OGGETTO: Domanda di compatibilità ambientale e approvazione del progetto ai sensi del D.Lgs. N. 152/06.

Progetto: riorganizzazione ed ampliamento di un impianto esistente (autorizzato) di recupero rifiuti speciali (non pericolosi e pericolosi).

Documentazione integrativa richiesta della Provincia di Vicenza con nota Prot. n. 38185 del 24/05/13.

Figura

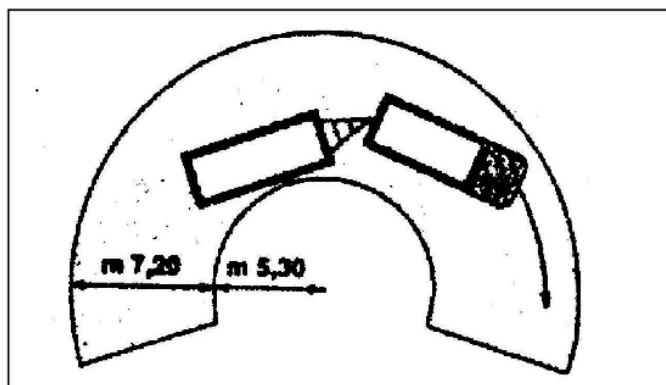
- 1) *Aggiornare l'elaborato grafico "planimetria generale con mobilità interna", in quanto si ritiene utile inserire l'ingombro delle sagome degli automezzi in manovra al fine di individuare eventuali interferenze tra più mezzi che si muovono contemporaneamente nel piazzale; non appare inoltre agevole l'uscita dall'impianto; è opportuno dimensionare la corsia di ingresso alla rotatoria di afferenza all'impianto e verificarne l'inscrivibilità dei mezzi.*

conferimento di rifiuti e per l'allontanamento dei materiali dall'impianto sono autoarticolati di lunghezza massima complessiva (motrice + rimorchio) pari a 16,50 m, che hanno raggio di curvatura medio pari a circa 7 m, con una fascia di ingombro di 7,20 m (vedasi figura); in funzione di queste caratteristiche è stata verificata tanto la circolazione interna all'impianto quanto la corsia di ingresso alla rotatoria che, come evidenziato in *Elaborato ID2 agg.*, risulta adeguata all'inscrivibilità dei mezzi senza necessità di alcun suo ridimensionamento.

La sistemazione del carico sul veicolo e l'agganciamento di rimorchi e semirimorchi per la formazione di autotreni ed autoarticolati, deve essere tale da consentire la sua inscrivibilità, in curva, in una corona circolare (*fascia d'ingombro*) di ampiezza di mt. 7,20, avente un raggio esterno di 12,50 metri e raggio interno 5,30 metri (Art. 217 Regolamento Esecuzione Cds)..
